Oggetto: Pratica n. 03941130274-26102023-1035

Ditta Industria Nautica Venezia – IN.NA.VE. S.P.A.

Progetto di adeguamento dello scarico reflui al Regolamento di fognatura ed Piano di tutela delle acque (art. 39) da realizzarsi presso l'area sita in via dei Cantieri 10, Malcontenta, Comune di Venezia

Richiesta integrazioni del 26/02/2024

Scheda tecnica prodotto

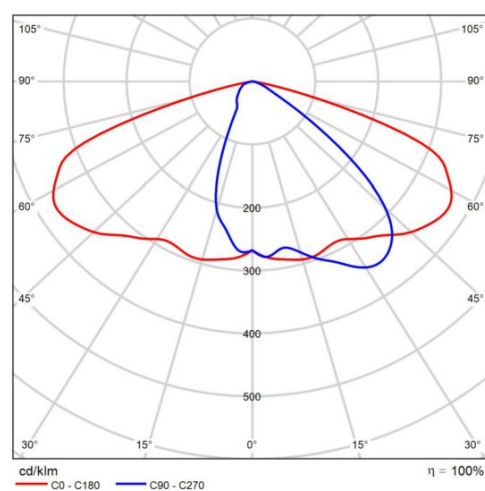
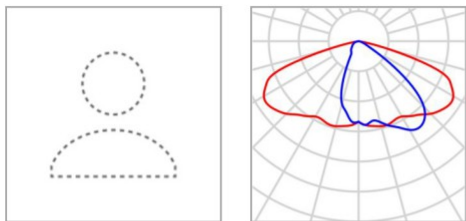
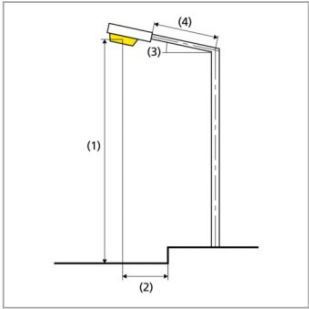
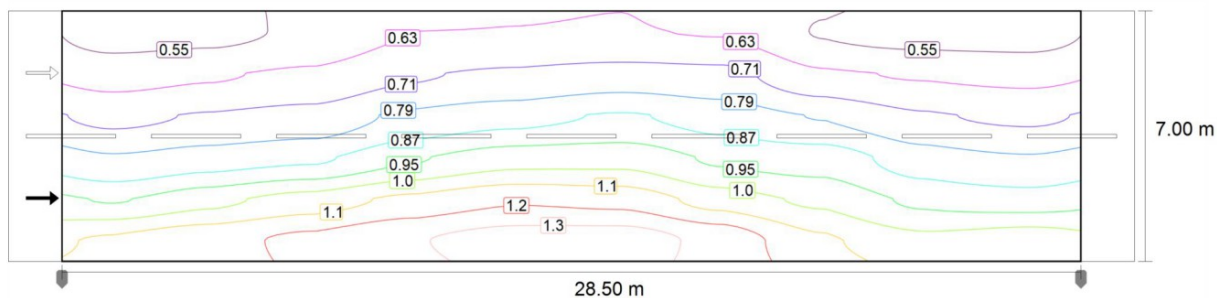
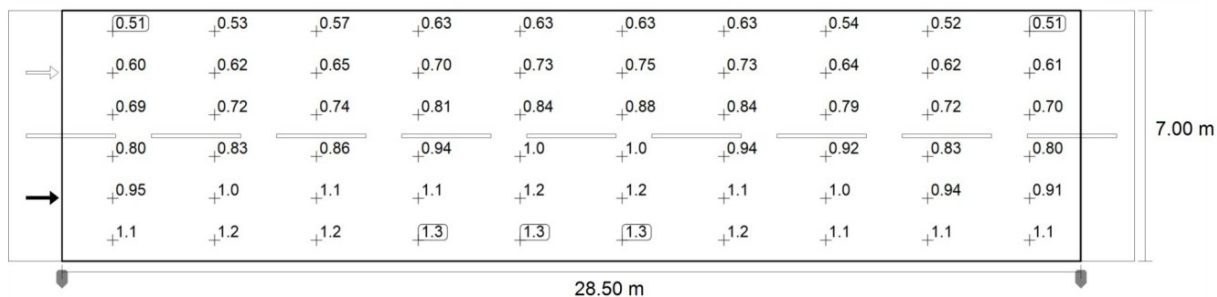
- 9- *Riguardo alle misure di compensazione proposte, il proponente dichiara che le attività oggetto del presente intervento si configurano già come un miglioramento dello stato di fatto della risorsa acqua e propone, come ulteriore modifica, la messa a norma ai sensi della LR 17/2009 dell'impianto di illuminazione esterna con la redazione (di uno studio) dell'impianto di illuminazione e la sostituzione di quei corpi luminosi che non rispettano le condizioni descritte dalla norma.*

Pur condividendo il fatto che l'intervento sia migliorativo dello stato di fatto della risorsa acqua, si ritiene però che la messa a norma dell'impianto di illuminazione esistente non possa essere considerata come una misura di compensazione ma come adeguamento alla normativa vigente. Si chiede pertanto di trasmettere la documentazione relativa alla messa a norma dell'impianto di illuminazione esistente.

Nella planimetria seguente si riportano i corpi illuminanti che si prevede di mettere a norma con la sostituzione con corpi luce idonei a rispettare le prescrizioni di cui alla LR 17/2009.

Un esempio di corpo illuminante che può essere inserito viene riportato di seguito con le relative curve fotometriche.
